MINISTÉRIO DO MEIO AMBIENTE
INSTITUTO BRASILEIRO DO MEIO AMBIENTE E DOS RECURSOS NATURAIS RENOVÁVEIS
Unidade Setorial da Diretoria de Licenciamento Ambiental

Aos 14 dias do mês de outubro de 2013, procedemos a abertura deste volume nº XV do processo de nº 02001.002052/2008-00, que se inicia com a página nº 2729. Para constar subscrevo e assino.

Assunto: **Implantação de Canteiro de Obras – Ponte 15 e Ponte 16 – Lote 02 – FIOL – Trecho entre o km 1253+240 e o km 1371+137.**

VALEC Título: NOTA TÉCNICA nº 57/2013 RESPOSTAS AOS QUESTIONAMENTOS OBSERVADOS PELA IBAMA ATRAVÉS DO RELATÓRIO DE VISTORIA Nº 34/2013 – COTRA/CGTMO/DILIC/IBAMA	FERROVIA DE INTEGRAÇÃO OESTE-LESTE Trecho: FIGUEIRÓPOLIS (TO) À ILHÉUS (BA) Subtrecho: Lote 01F - km 1371+137 ao km 1496+625	
	Nº Documento	Folha 1 de 4
	NT - Nº 057/2013	Rev. 00

Foto 06

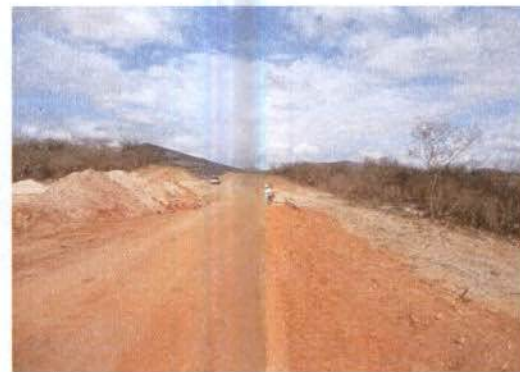
- Lado direito: Executar bacia de sedimentação na saída do bueiro BSTC 1253+915.
- Lado esquerdo: Escavar valeta de crista de corte (conforme o projeto) direcionando as águas pluviais para o BSTC 1253+915.
- Executar o dissipador de energia a jusante do bueiro.
